短寿命アルファ線放出核種等の合理的安全
規制のためのガイドライン等の作成

成果報告書

資料 2.3.-1. 令和 3 年 7 月 17 日打ち合わせ及び伴委員中間報告時での指摘事項およびその返答

図 2.1-1. 隔離ボックスの概略図（フード内設置の場合）

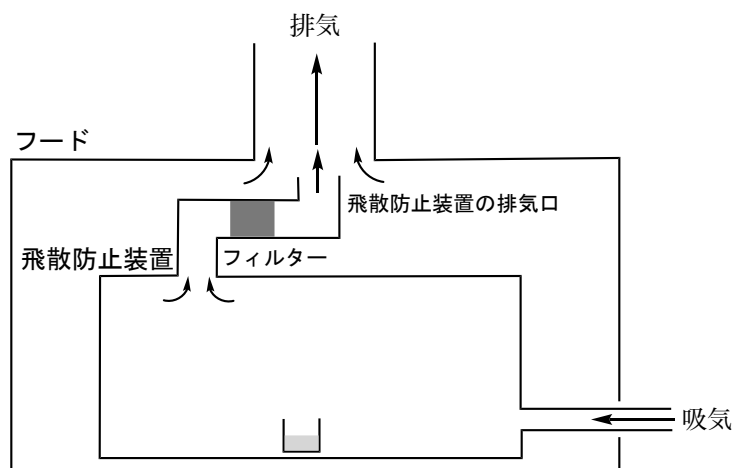
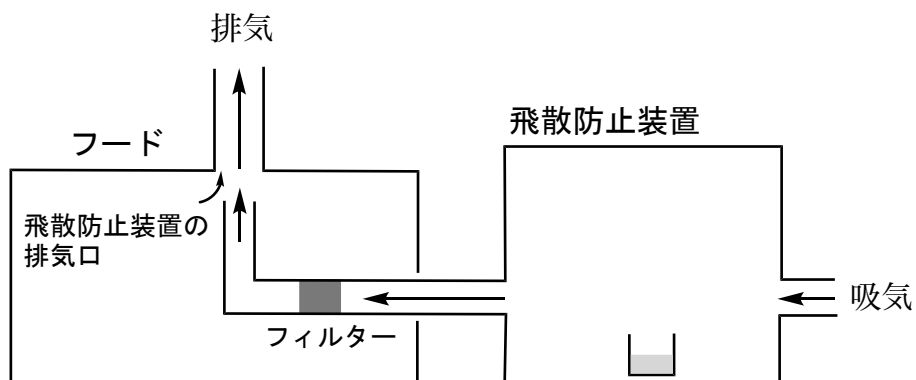
コメント：RI 飛散防止装置の具体例や設置方法、使用方法、フードとの位置関係等が不明確であり、文章だけではなく図等による具体的かつ詳細な説明が必要ではないか。

返答：図を加えて、位置関係、空気の流れが分かるようにしました。また、PO にご指摘いただいた注意点についても加筆しました。

図 S2. 試験および責任体制組織図

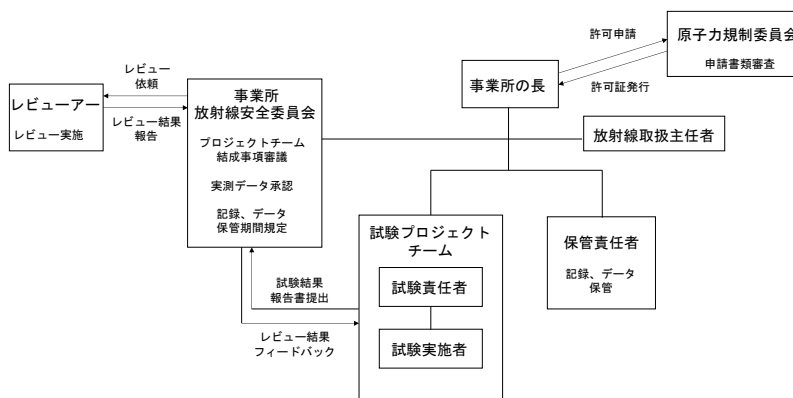
コメント：(6) 責任体制の構築例・前述のように改変すべきである。また、この責任体制図には主任者並びに施設の長、施設安全管理委員会（図中の放射線安全委員会は全学のものか施設のものか不明瞭）が明示されていないことから、明示（その立ち位置の明示）が必要である。

返答：責任体制の例示については、前述の通り問題はないと判断します。許可申請は、放射線事業所単位で行われるものであり、学内全体が一つの単位になっているわけではありません。従いまして、放射線安全委員会は事業所の安全委員会を指しています。図 S2 については、事業所放射線安全委員会と変更しました。
